改善箇所説明図

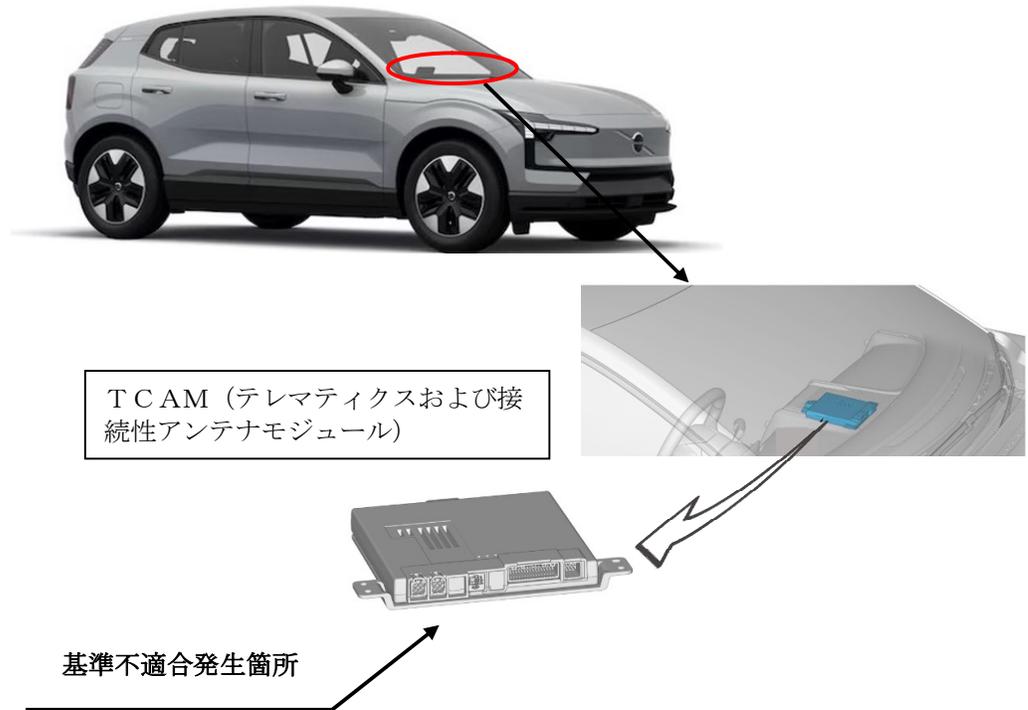
TCAM (テレマティクスおよび接続性アンテナモジュール) において、制御プログラムが不適切なため、モバイルネットワーク回線に接続することができない。そのため、通信ができず、保安基準第 43 条の 8 (事故自動緊急通報装置の基準) に適合しない。

全車両、OTAによりTCAMのプログラムを対策プログラムに書き換える。

作業完了車は、液晶モニターの設定画面で表示させることが出来るプログラムのバージョンが 1. 4. 2 以上であることにより識別する。
